MODYFIKACJA TREŚCI SIWZ

Działając na podstawie art. 38 ust. 4 ustawy pzp Zamawiający dokonał poniższej modyfikacji treści SIWZ:

**PROFIL PODŁUŻNY PRZYŁĄCZA ZA KANALIZACJĄ SANITARNEJ WRAZ Z ZEWNĘTRZNĄ INSTALACJĄ
KANALIZACJI SANITARNEJ DO BUDYNKU MIESZKALNEGO
BELCHATÓW DZ. NR 284/2, 284/1 (DROGA), OBR. 15**

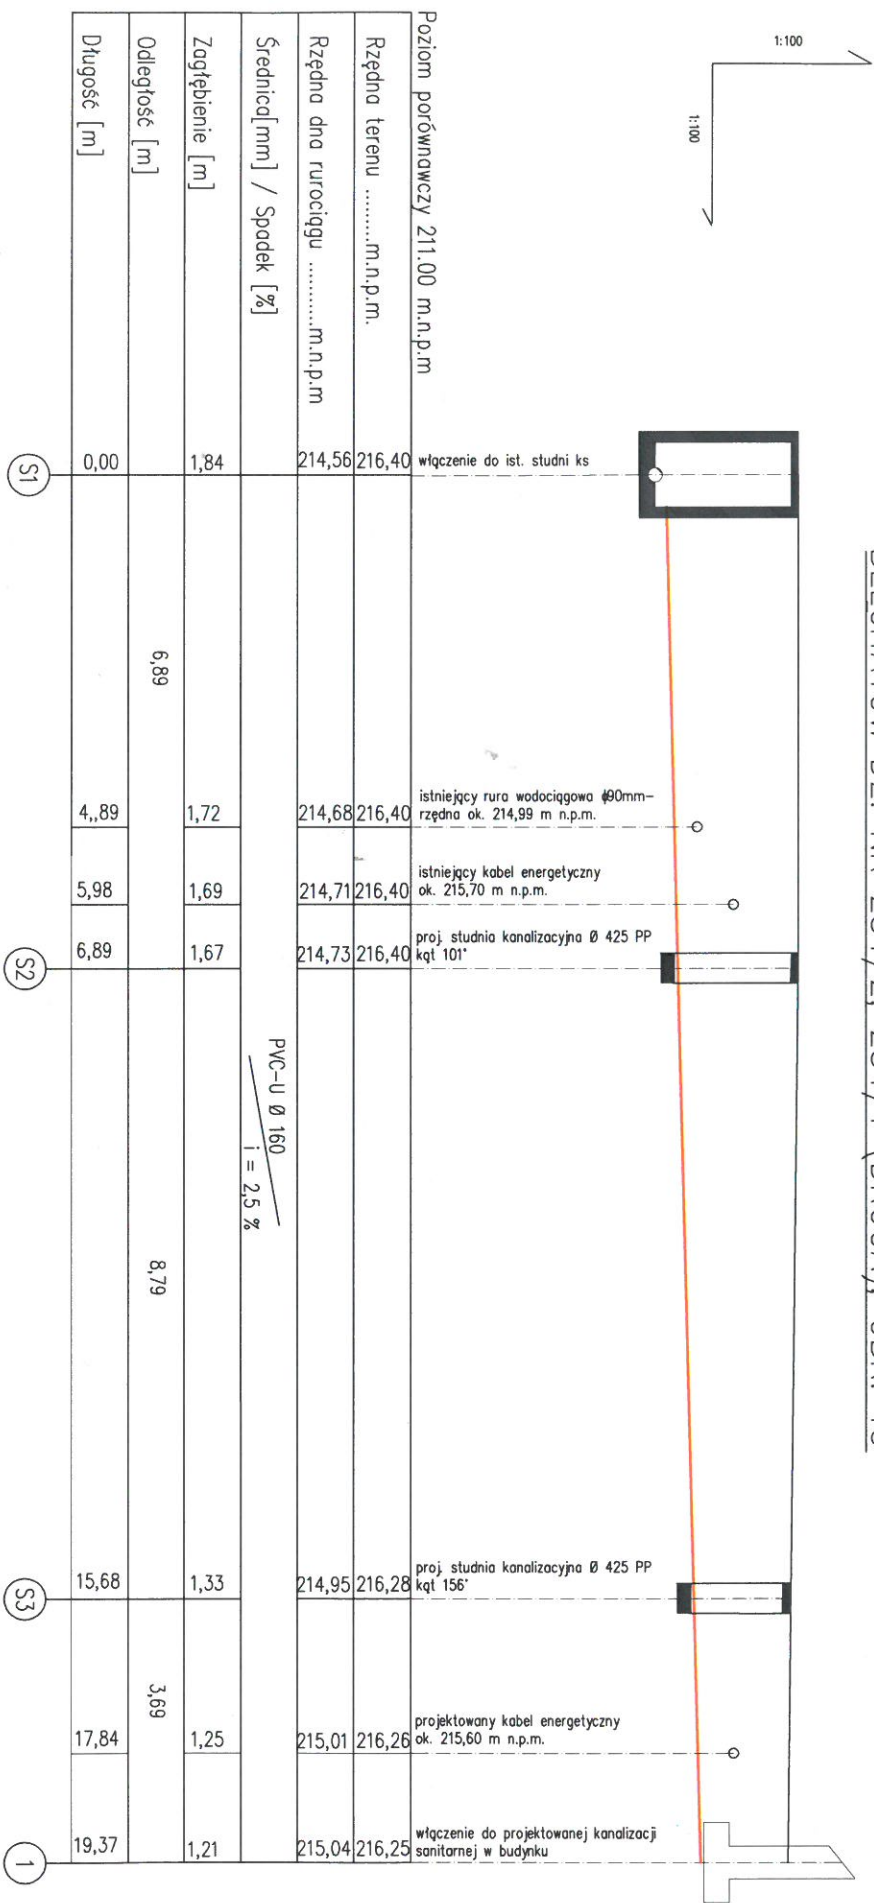
- ✓ Punkt 4.1 Szczegółowy opis przedmiotu zamówienia. W tabeli pozycja nr 19 ul. Daleka dz. 284/2 obr. 15 przyjmuje wartości w kolumnie pn. „Ilość studzienek”-2, w kolumnie „Długość przyłącza”-19,37.

- ✓ Punkt II. Szczegółowy opis przedmiotu zamówienia. Tabela nr 1. Zestawienie planowanych do wykonania podłączeń, pozycja nr 19 ul. Daleka dz. 284/2 obr. 15 przyjmuje wartości w kolumnie pn. „Ilość studzienek”-2, w kolumnie „Długość przyłącza”-522,47.

- ✓ I Część opisowa. Punkt 1.5. Szczegółowy opis przedmiotu zamówienia. Tabela nr 1. Zestawienie planowanych do wykonania podłączeń zgodnie z dokumentacją projektową, pozycja nr 19 ul. Daleka dz. 284/2 obr. 15 przyjmuje wartości w kolumnie pn. „Ilość studzienek”-2, w kolumnie „Długość przyłącza”-19,37.
